改善箇所説明図

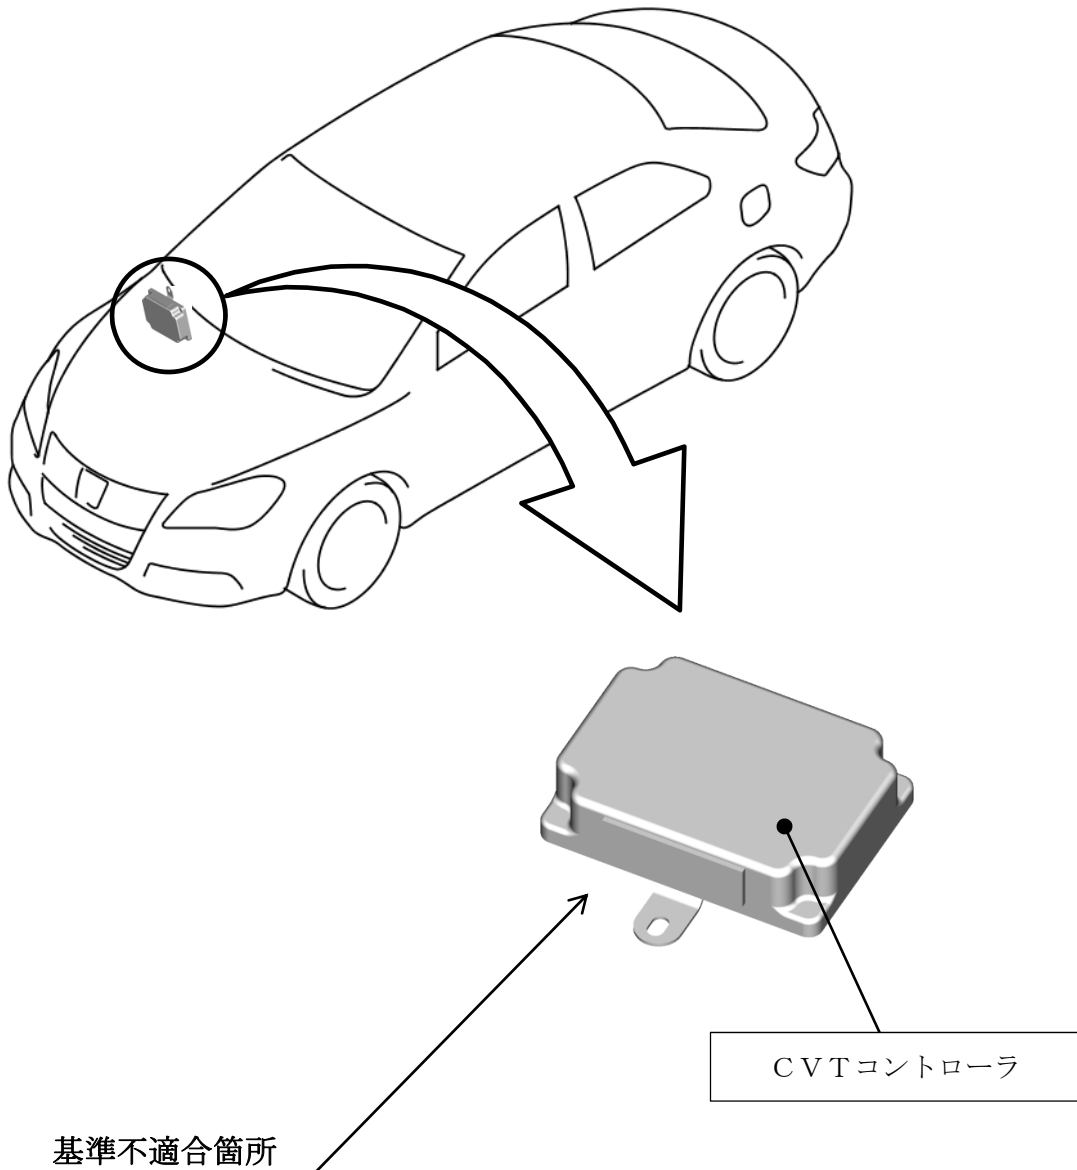
基準不適合箇所

無段変速機（CVT）コントローラにおいて、内部基板に装着している抵抗の製造管理が不適切なため、接合部に亀裂が生じて、抵抗値が高くなることがある。そのため、CVTの油圧制御が不良となり、走行中に車速が低下し、加速が困難になるおそれがある。

改善の内容

全車両、CVTコントローラを良品と交換する。

識別：ID プレートに黄緑色のシールを貼付する。
